島根原子力発電所保安規定審査資料	
資料番号	保-09(改01)
提出年月日	2024年1月25日

島根原子力発電所
新規制基準への適合性確認に係る
保安規定変更認可申請（補正）について
（原子力安全文化の育成および維持活動体制の見直し）
コメント回答

2024年1月
中国電力株式会社

今後の活動体制

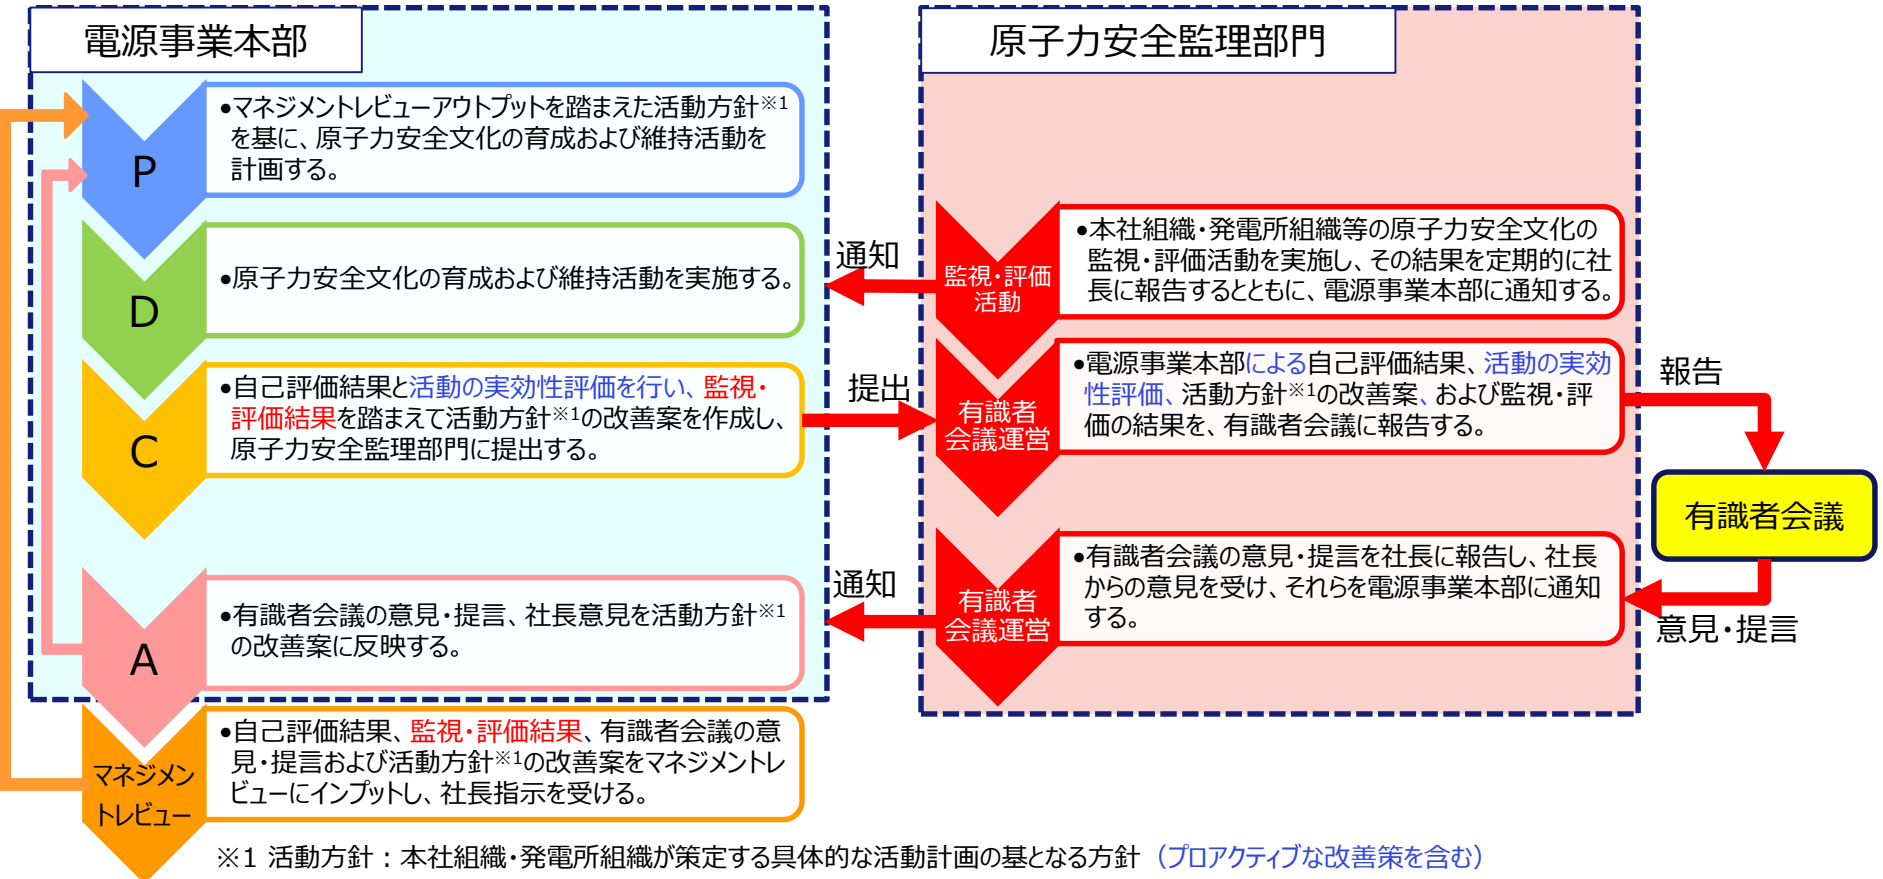
監視評価グループが監視対象である本社組織や発電所組織と同じ電源事業本部に所属することについて、電源事業本部の内部又は外部いずれに設置することが適切か以下の観点から比較検討した上で説明すること。

- 効果的な監視・評価活動が実施できる体制か
- 社長がトップマネジメントとしてどのように関与することが適切か

- 強化P Jを廃止し、原子力安全文化の育成および維持活動を電源事業本部に集約して、電源事業本部が原子力安全文化全般にわたる活動に一貫性を保ちながら自主的に活動に取り組む。
- 原子力安全監理部門は、電源事業本部とコミュニケーションを密に取りながら独立した立場で監視・評価活動を行うとともに、有識者会議の運営業務を行う。

原子力安全文化の育成および維持活動体制見直し前後の仕組み（PDCAサイクル）（見直し後）

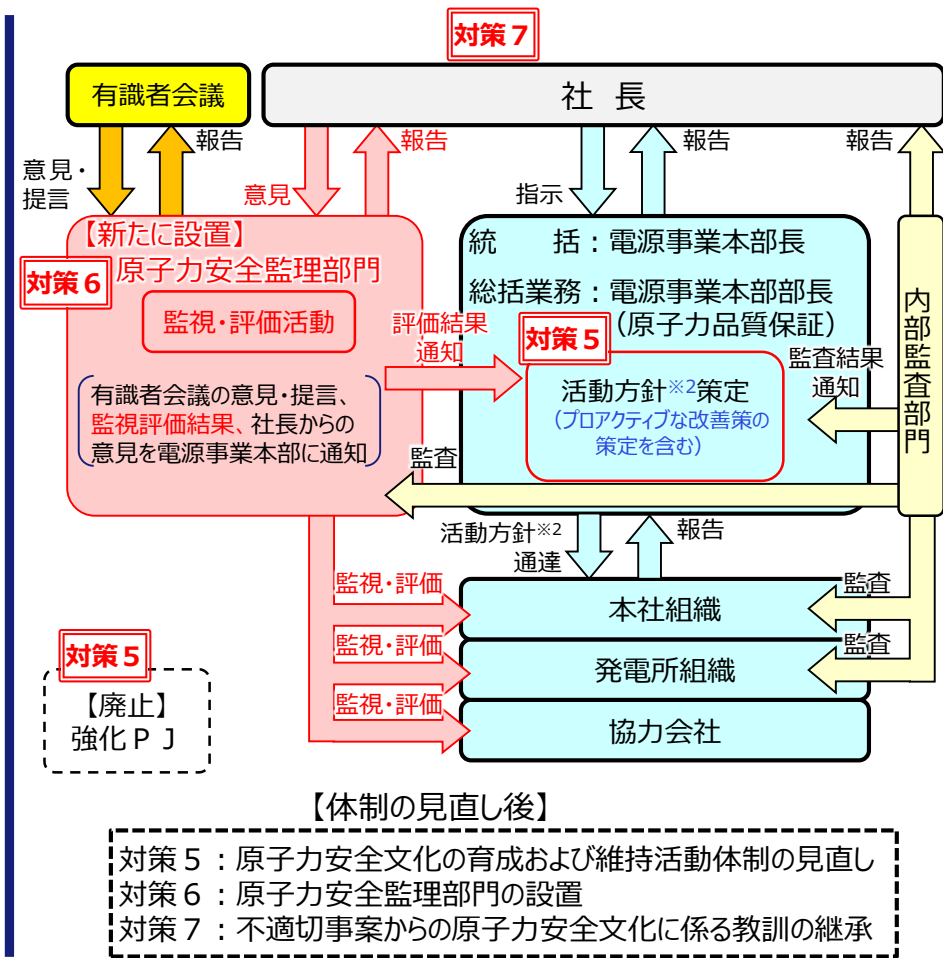
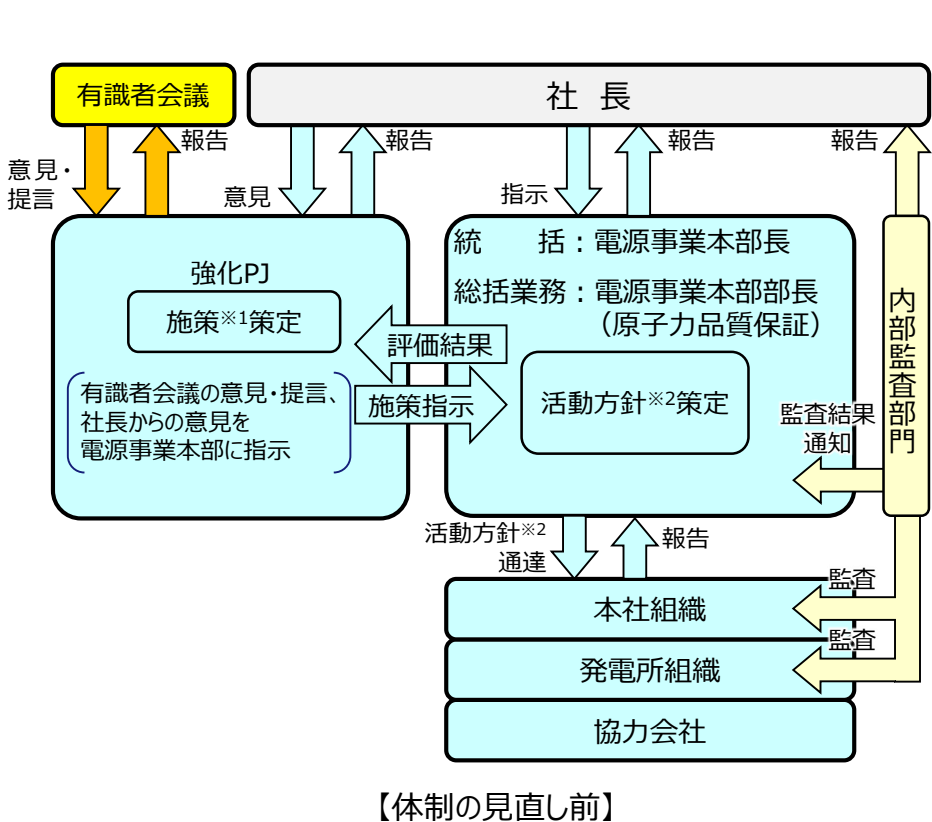
指摘事項	回答	資料
原子力強化プロジェクトのこれまでの役割及び現在の役割を踏まえ、原子力安全文化の育成および維持活動を電源事業本部に集約する体制に見直すこととした考え方を整理して説明すること。	▶ 原子力強化プロジェクト※（以下、「強化P J」という。）のこれまでの取組み・役割、現在の状況、およびこれからの取組みに期待される事項等を踏まえ、強化P Jを廃止し、原子力安全文化の育成および維持活動を電源事業本部に集約して、原子力安全文化全般にわたる活動に一貫性を保ちながら、未然防止を含めプロアクティブ（能動的、先取り）に改善策を策定・実施できる体制に見直すこととした。	スライド P.8,10, 11,12, 13,14, 15

- 強化P Jを廃止し、原子力安全文化の育成および維持活動を電源事業本部に集約する。
- 独立した立場で監視・評価活動を行うため、社長直属の原子力安全監理部門を設置する。
